013/2024-АР · СТАДИЯ П · ЛИСТ 01

ДЕТСКИЙ САД НА УЛ. КОЛЛЕКТИВНАЯ

ВИЗУАЛИЗАЦИИ — В КАДРОВ · ЧЕРТЕЖИ — СТАДИЯ П, РАЗДЕЛ АР, 7 ЛИСТОВ
АЛЬБОМ ПОДГОТОВЛЕН ДЛЯ ОБСУЖДЕНИЯ С ЗАКАЗЧИКОМ · 19.10.2026

FIG. 04 — ПЗУ: КАРЕ В ЦЕНТРЕ, ФРУКТОВЫЙ САД ПО ПЕРИМЕТРУ, ВЪЕЗД С ЗАПАДА, РАЗВОРОТ ТЕХНИКИ R=8,96.

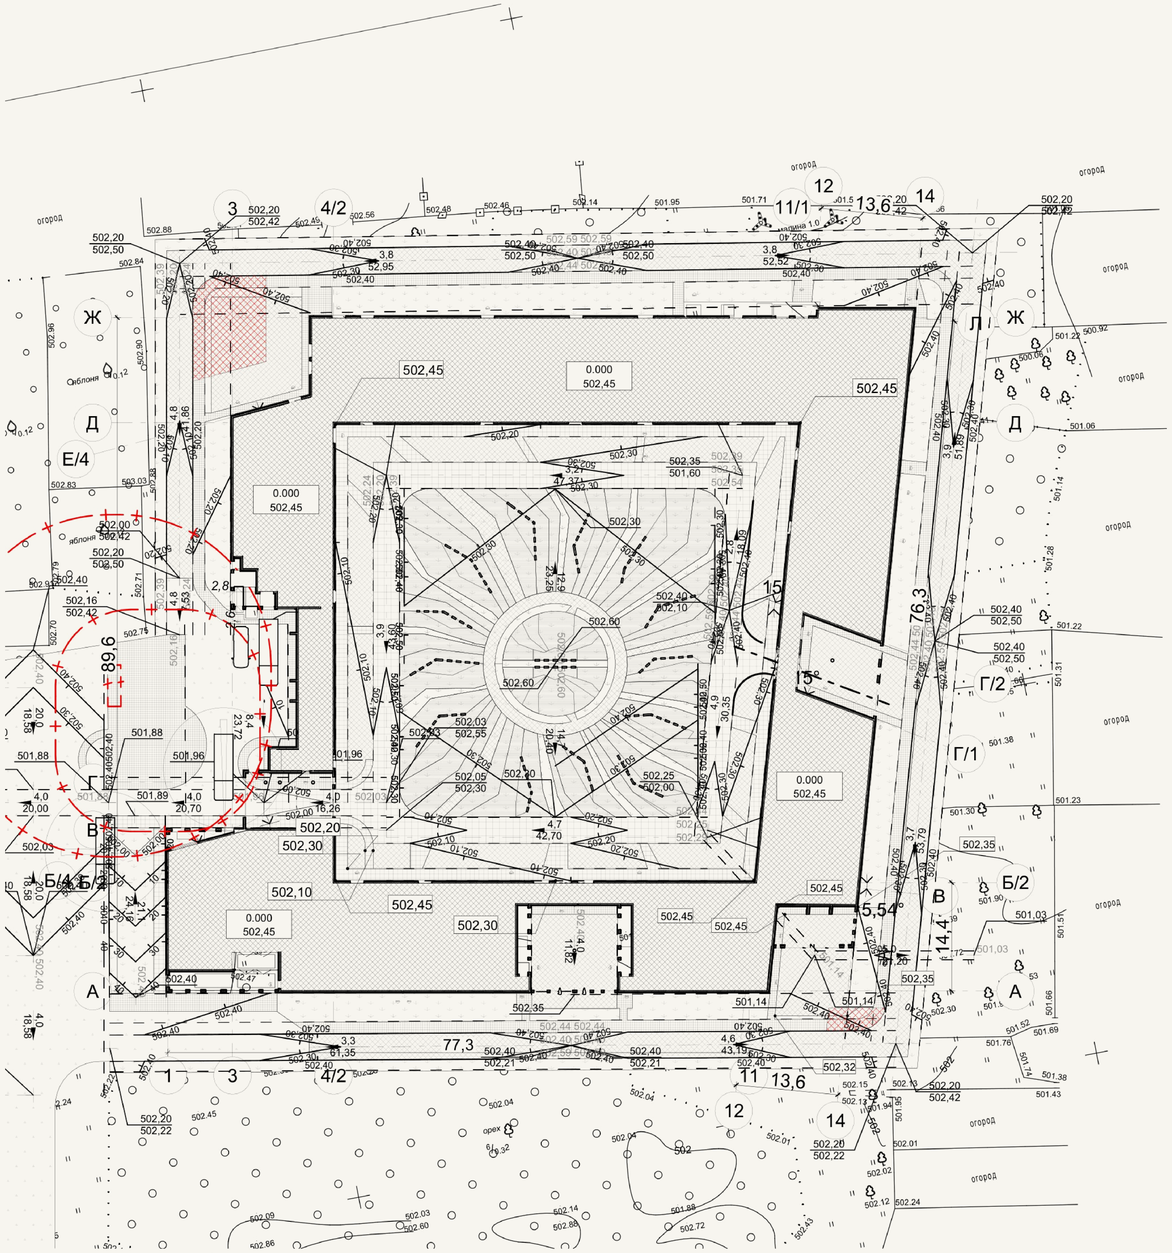
С востока и юга к участку вплотную подступают частные огороды — 73 подписи «огород» на листе ПЗУ. Приватность, запахи, доступ; буферной полосы в проекте нет.

Один въезд с запада, разворотная площадка R=8,96 у служебного корпуса. Второго выезда и круга для пожарной техники 12 × 12 м нет.

15 деревьев по ведомости на 1,45 га: орех 6, яблоня 5, шелковица 4. Для участка такого размера это 10 деревьев на гектар при норме 80–120.

Ограждение по периметру есть, но с востока и юга оно идёт вплотную к частным огородам. Нужен отступ 3–5 м и двухрядная посадка.

08 Парковки нет вообще
Ни машиноместа, ни drop-off. Разворот R=8,96 меньше площадки 12 × 12 м для пожарной техники.
Действие: карман на 4–5 машин, 15–20 м/м.

10 Огороды вплотную к границе
73 подписи «огород»: приватность, пестициды, животные, доступ. Буферной полосы нет.
Действие: буфер 3–5 м и два ряда посадки.

FIG. 06 — 1 ЭТАЖ: 6 ГРУПП, ПИЩЕБЛОК, МЕДБЛОК, АДМИНИСТРАЦИЯ, БАССЕЙН. ДВОР С 16 ПЛОЩАДКАМИ.

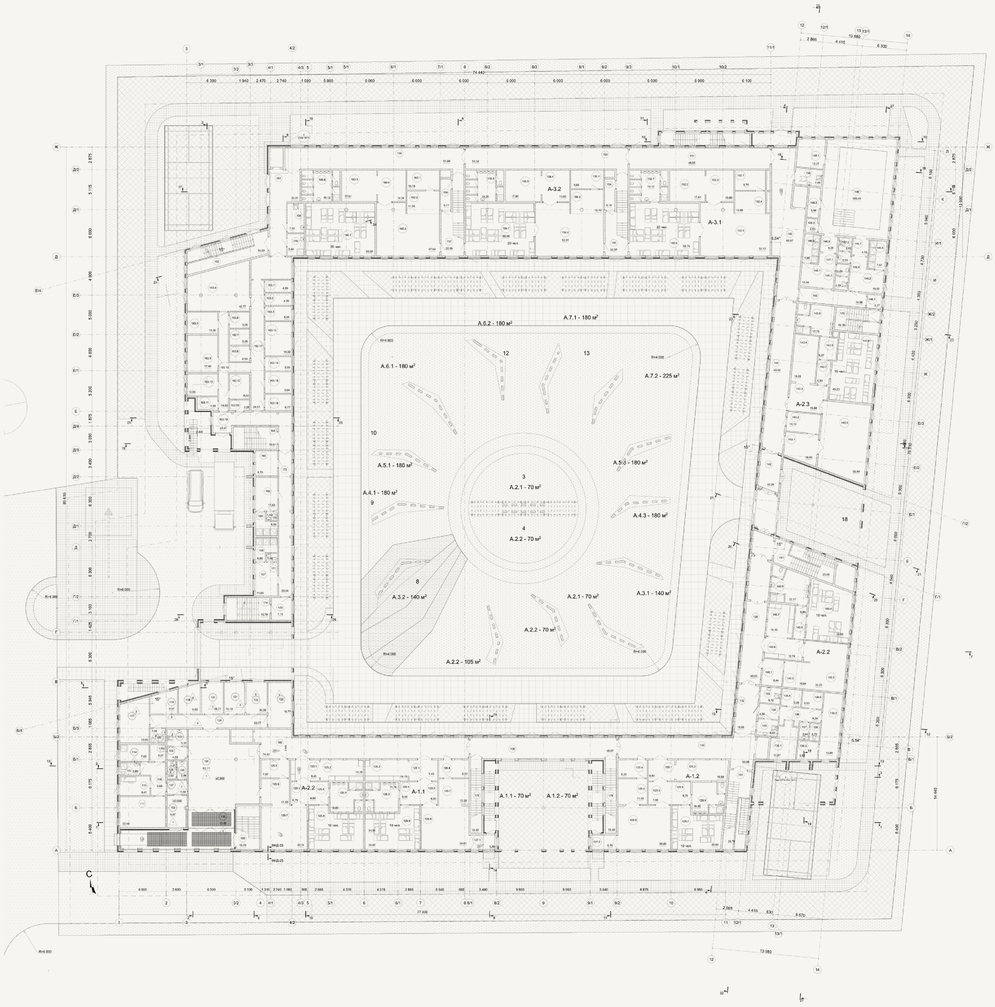
2 этаж больше 1-го на 426 м² — без объяснения. Открытые площадки 3 этажа (374,7 м²) включены в площадь этажа. «Второй свет бассейна» — без площади.

17–18 Площади посчитаны неверно
Открытые площадки включены в площадь 3 этажа — 374,7 из 1 079,8; 2 этаж больше 1-го на 426 м².
Действие: разделить площадь этажа и кровли.

FIG. 10 — ФАСАД 11/1-1, 83 040 ММ: ДВА ЯРУСА АРОК, СПЛОШНАЯ ЦВЕТНАЯ ЗАЛИВКА.

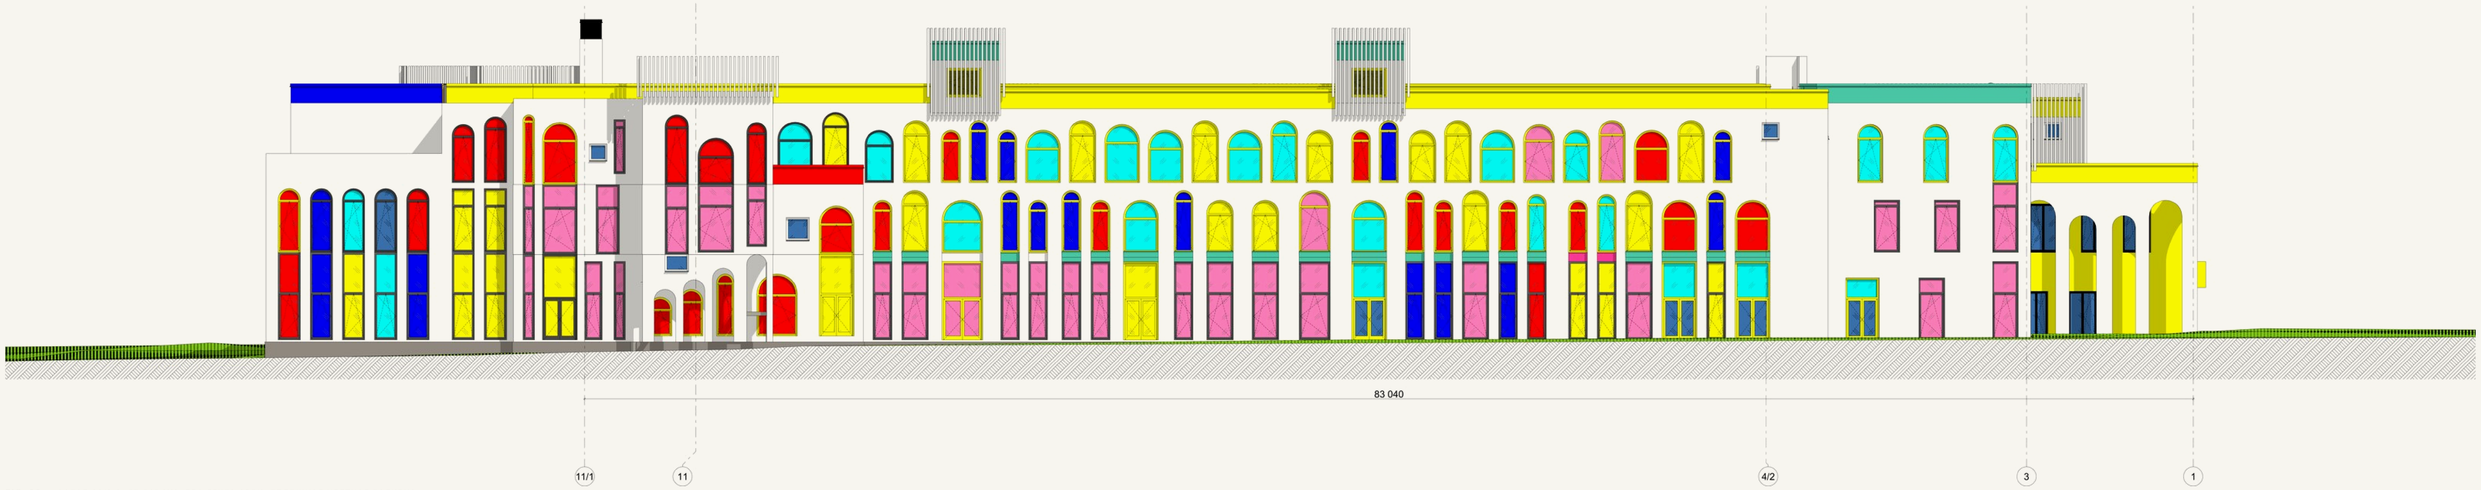
11 Девять чистых RGB-цветов
38 заливок на листе. Цвет не привязан к функции, чистые тона выгорают, в RAL аналогов нет.
Действие: 6 цветов RAL, правило 80 / 15 / 5.

12 Одна арка на всё
Вход в группу не отличается от окна группы. Первый этаж читается как торговая галерея.
Действие: три типа проёма в сетке 6,3 м.

14 На фасадах нет инженерии
Ни вентрешёток, ни водосточных воронок, ни молниезащиты, ни камер, ни освещения. Всё это появится в Р и разрушит цветную графику.
Действие: показать инженерию уже в П.
